COMMISSION ROYALE DES MONUMENTS ET DES SITES
KONINKLIJKE COMMISSIE VOOR MONUMENTEN EN LANDSCHAPPEN

N/Réf. : BXL22940_714_PU
Gest. : GM/TJ
V/Réf. : P353/2023
Corr: Florentiny Charlene
NOVA : 04/XFD/1897877

BRUXELLES. Avenue des Phalènes, 27 (arch. Léon Govaerts – Alexis Van Vaerenbergh)
(= zone de protection de l'Ancien café-restaurant Le Château / Inventaire)
PERMIS D'URBANISME : créer une extension en toiture, effectuer des transformations intérieures, remplacer les châssis et rénover les façades avant et arrière d'une maison unifamiliale

Avis de la CRMS

© Brugis

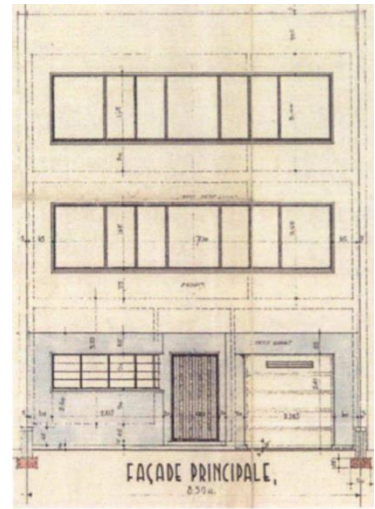
- la rénovation de la façade à rue et le remplacement des châssis non originels par de nouveaux châssis en acier. La porte d'entrée serait remplacée selon le modèle de la porte existante et la porte de garage remise en peinture dans la teinte des châssis. Les ferronneries existantes seront restaurées. La façade serait isolée par l'intérieur et l'enduit refait à l'identique;
- la rénovation et l'isolation de la façade arrière et des toitures;
- la réalisation d'une extension d'un niveau en toiture, revêtue de zinc en façade avant et d'un enduit à l'arrière.
